## NOTITIE

**Onderwerp** : Tree House Rotterdam  
**Aan** : BAM Advies & Engineering t.a.v. [REDACTED]  
**Van** : [REDACTED]  
**Verificatie** : [REDACTED]  
**Kenmerk** : 43192-N004-V1-RSC  
**Datum** : 24-08-2022

Onderwerp  
Second opinion fundering treehouse, opmerkingen mbt 43192-R002-V2-RSC

omschrijving  
Bouwput plattegrond

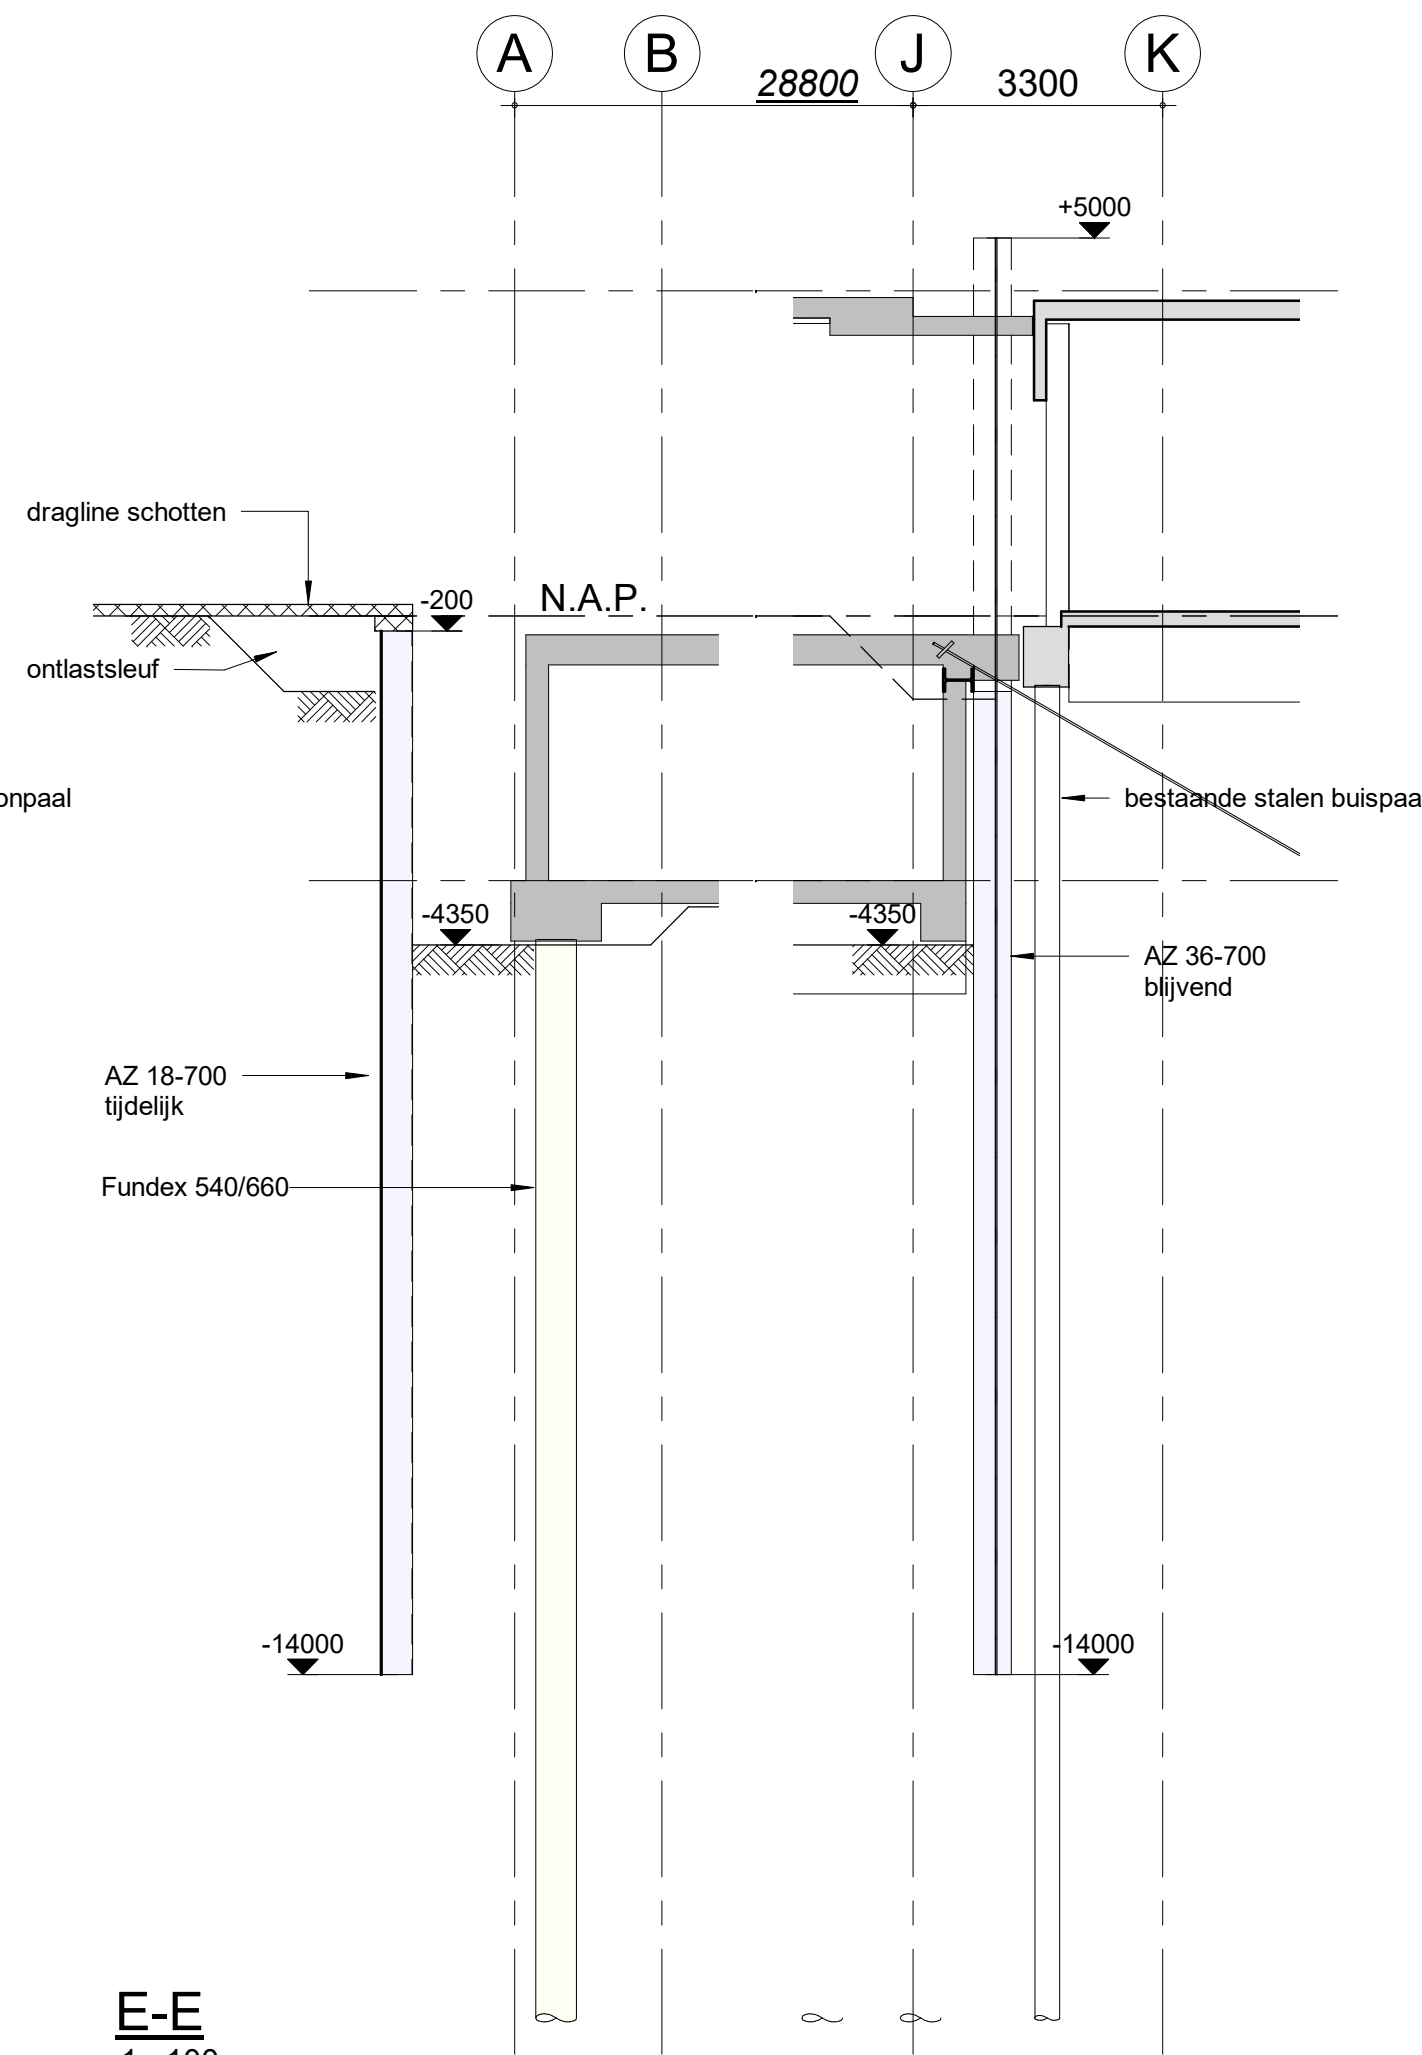
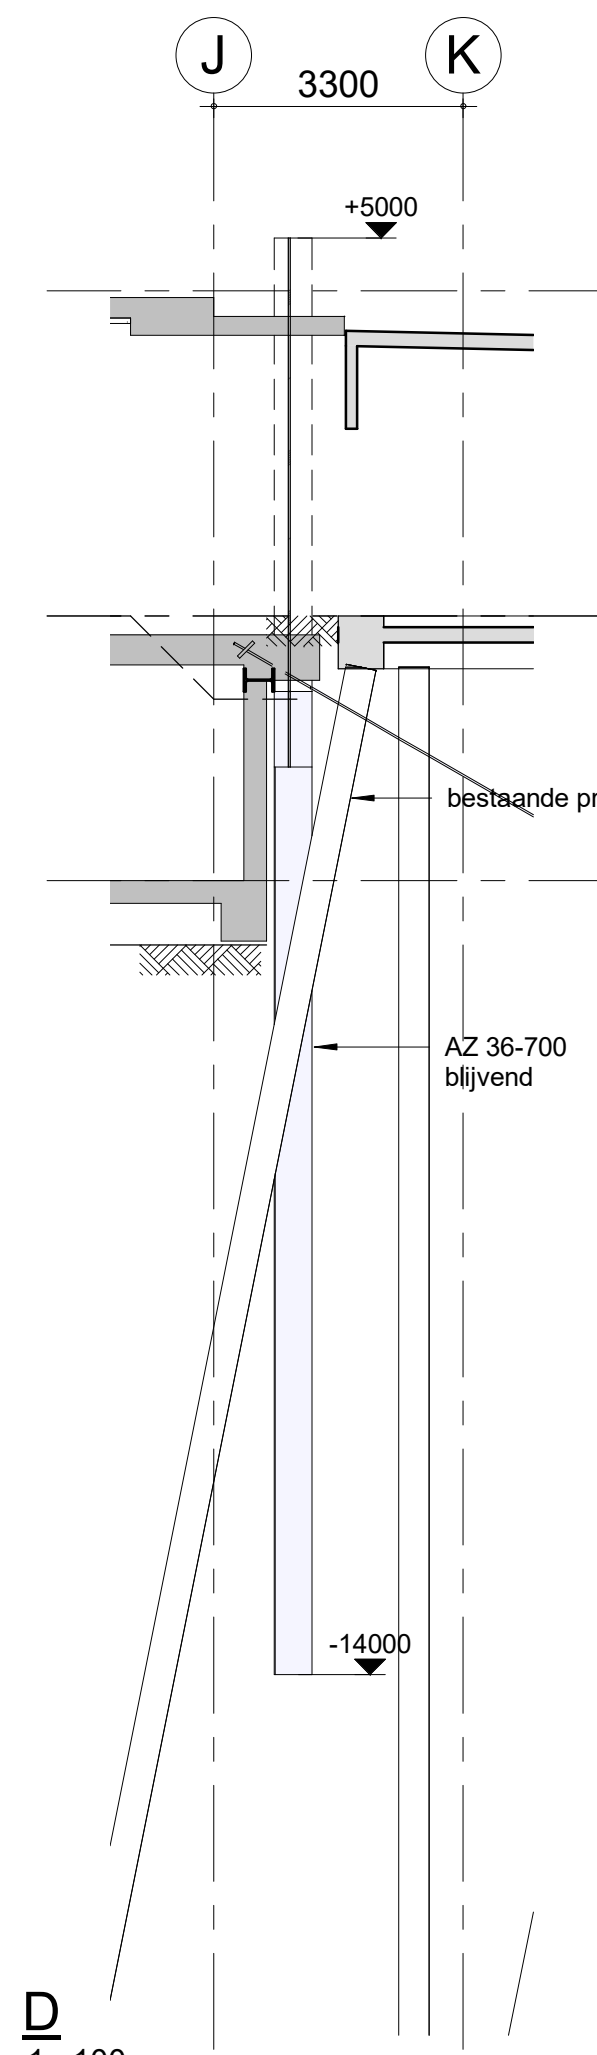
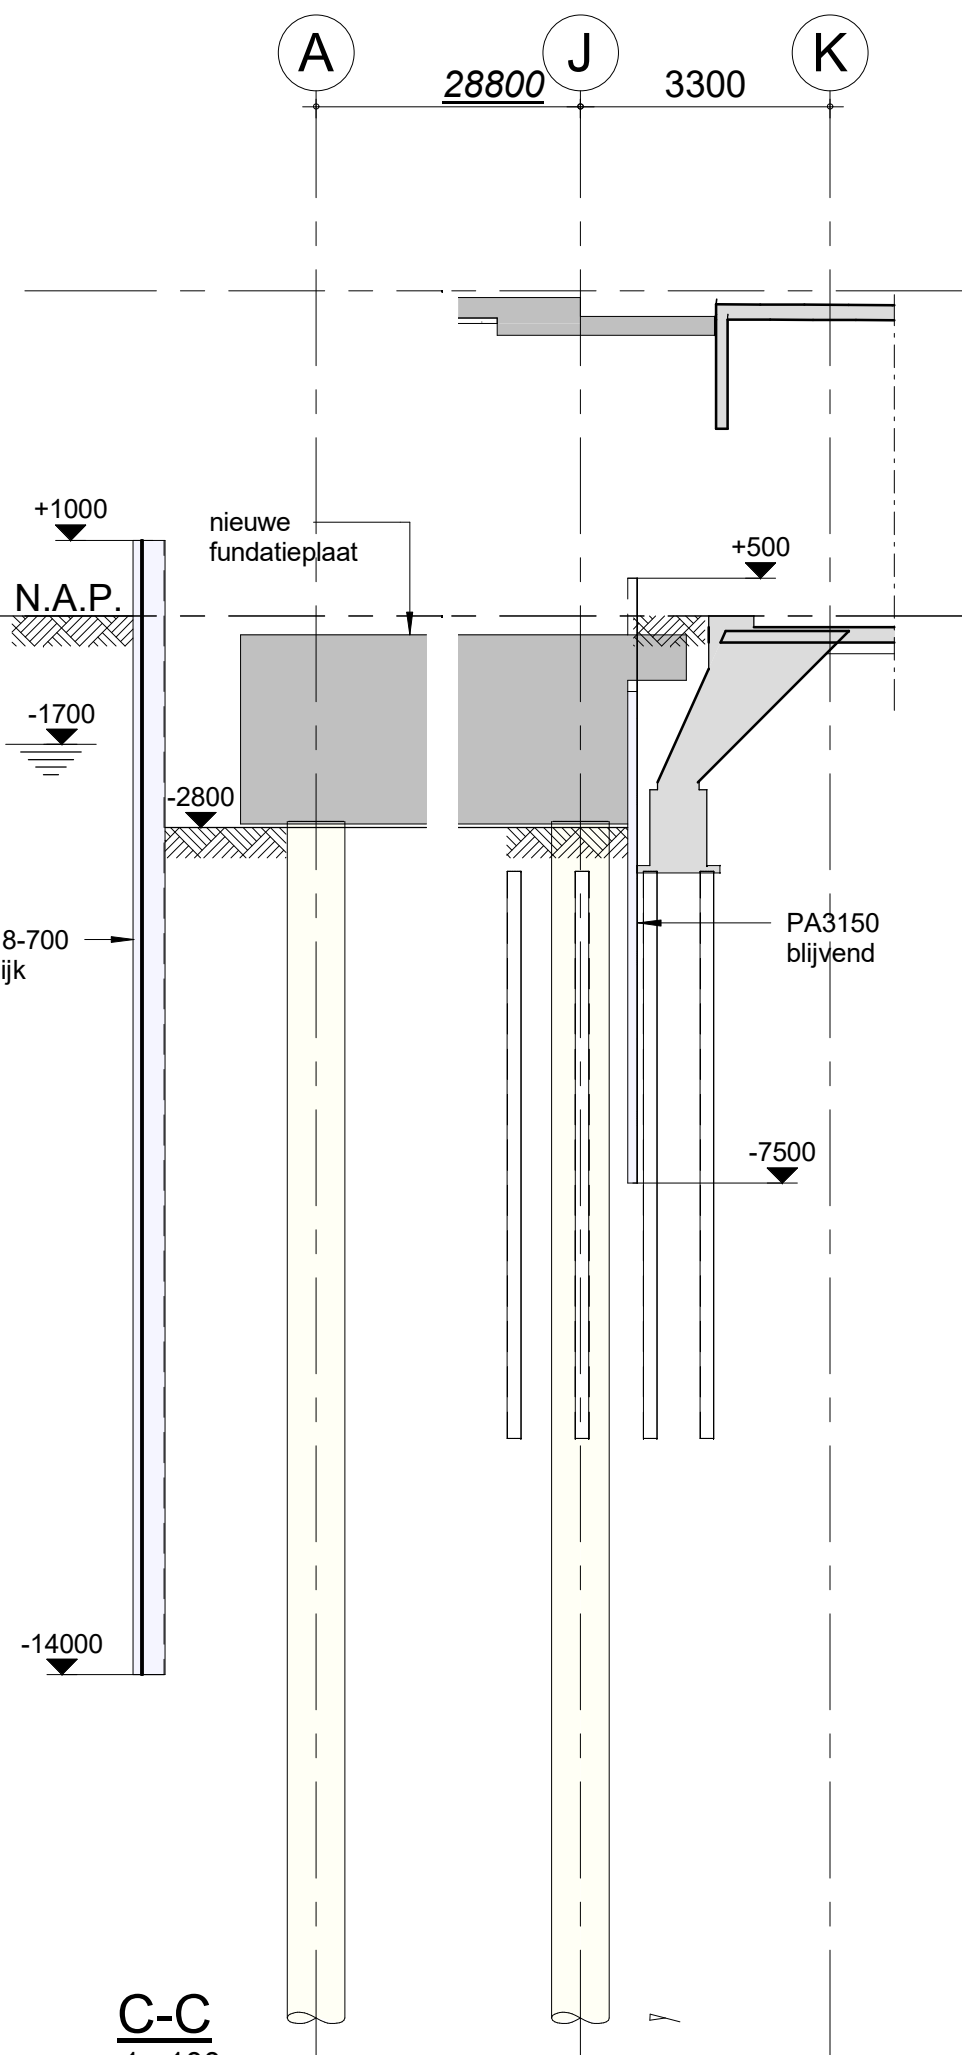
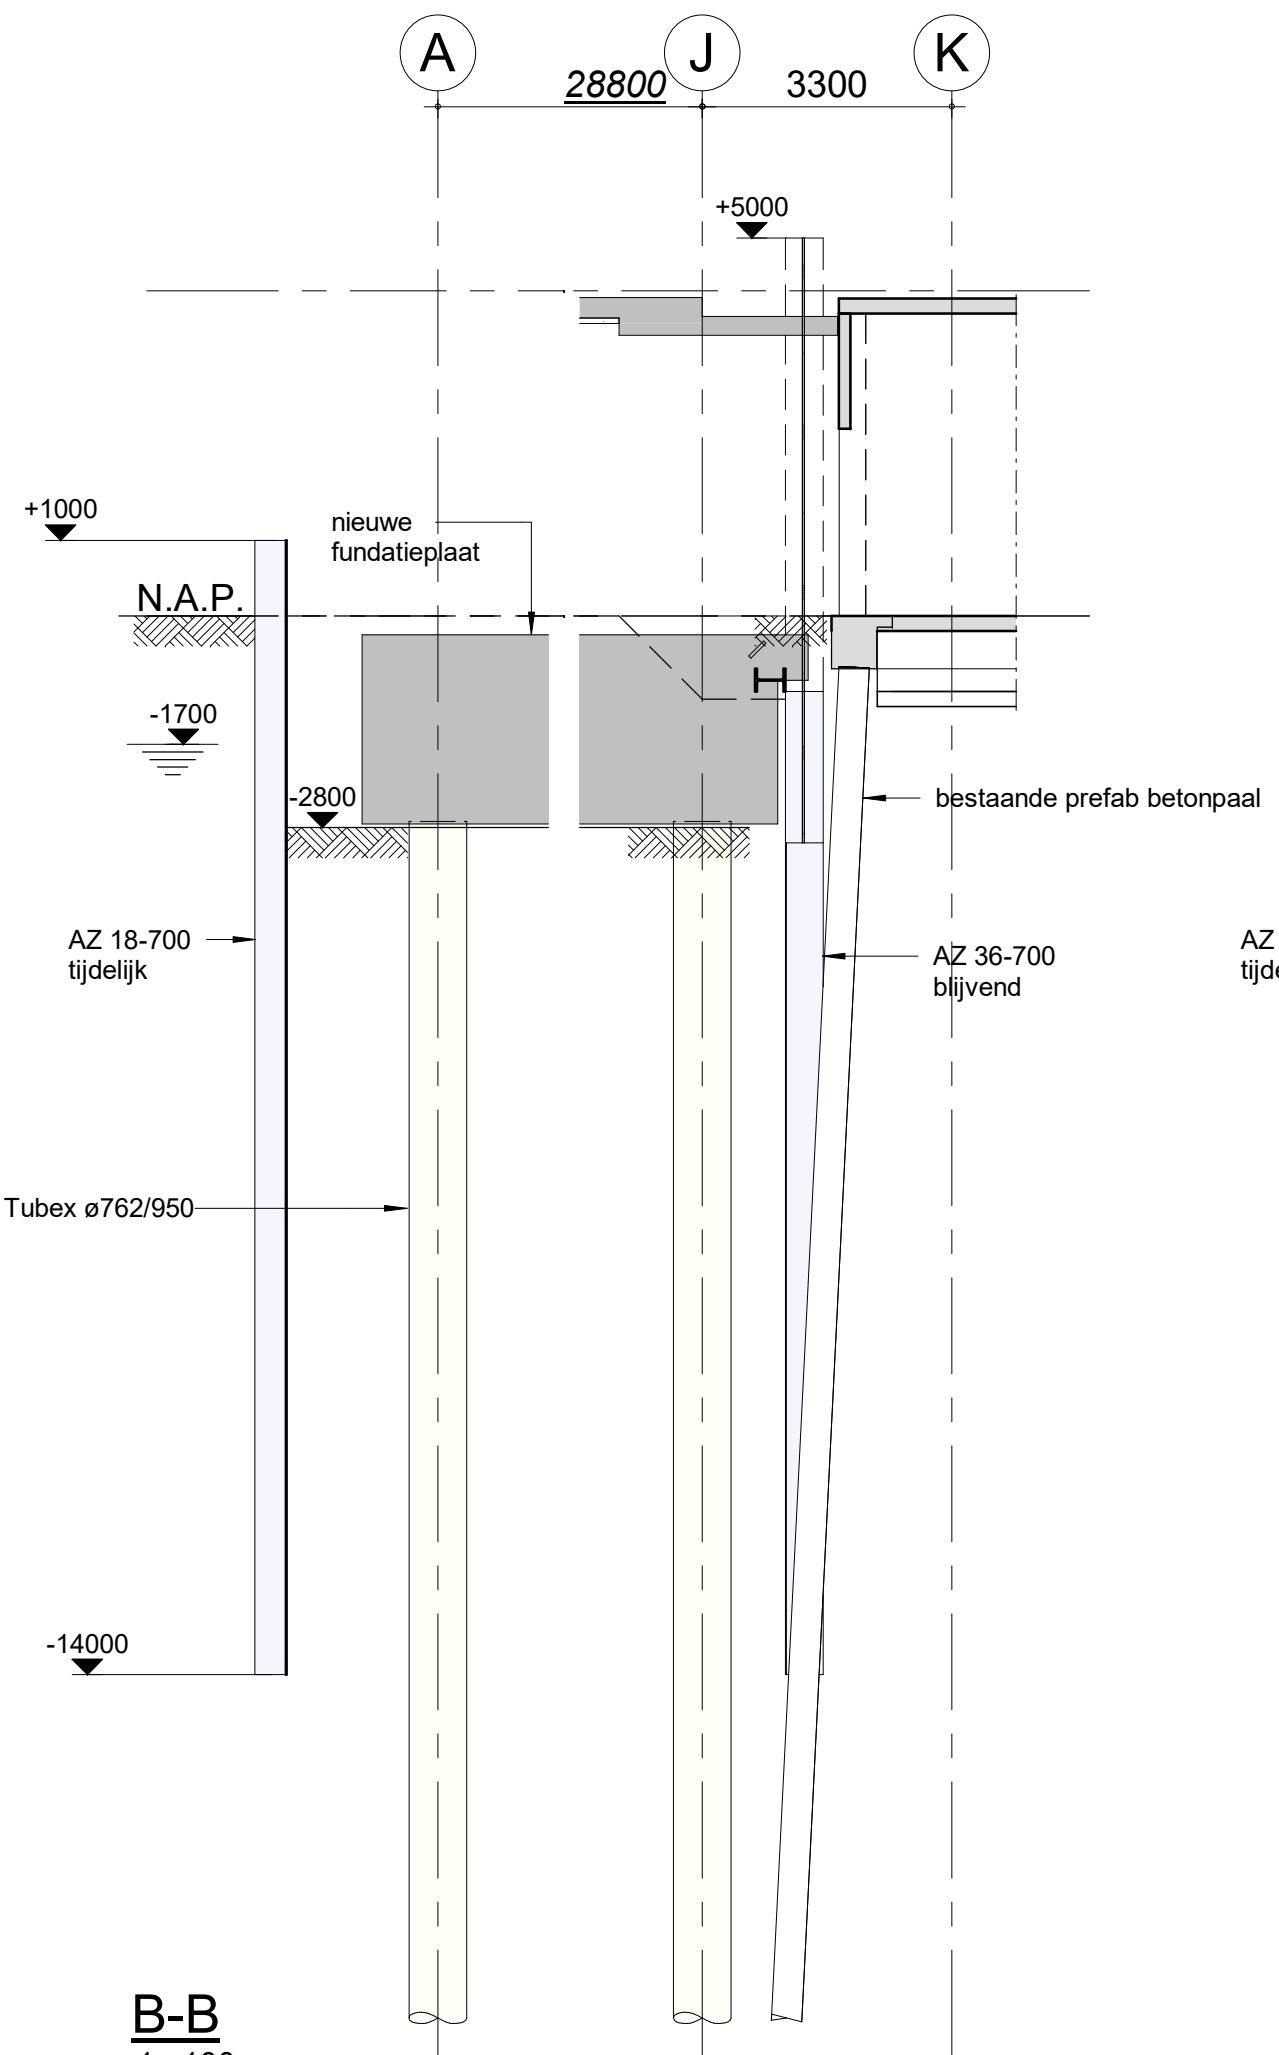
2.2. In het rapport wordt een kanttekening gemaakt m.b.t. een stalen damwand met een inheiniveau van NAP -7,5 m. Het is, uit het bemalingsrapport niet duidelijk waar die staat. Maar, volgens de tekeningen in het rapport er is ook een houten damwand aan de noordzijde

die niet dieper reikt dan NAP -5,1 m. Het is de vraag of deze ondiepe damwanden de bovenzandlaag voldoende afsluiten. Hoe zit dat? Of komt er toch een stalen damwand tot NAP -14m omheen?

In eerste instantie was voorzien om op de positie waar de fundering van het plintgebouw binnen de bouwput van Tree House valt een houten damwand toe te passen tot ca. NAP -7,5 m. Uit initiële berekeningen volgde een benodigde dikte van 100 mm, waarop besloten is om een koudgewalst stalen profiel PAL 3150 toe te passen tot NAP -7,5 m, aangezien de profielhoogte hiervan slechts 127 mm bedraagt. Het inbrengen van een kort stalen profiel is praktisch gezien eenvoudiger dan houten delen van 100 mm, omdat de wanddikte van het profiel maar 5,0 mm is, zodat minder grond hoeft te worden verdrongen.

Ter plaatse van de relevante sonderingen is vanaf NAP -5,0 m een waterremmend klei/veenpakket aangetroffen. Bij een inheidiepte tot tenminste NAP -7,5 m staat de damwand minimaal 2,5 m in de waterremmende laag. De bouwkuip mag dus wat dat betreft als waterdicht worden beschouwd.

In de volgende versie van de rapporten zal dit duidelijker worden beschreven. De bouwput tekeningen zijn inmiddels op dit punt aangepast (en bijgevoegd in bijlage 3).
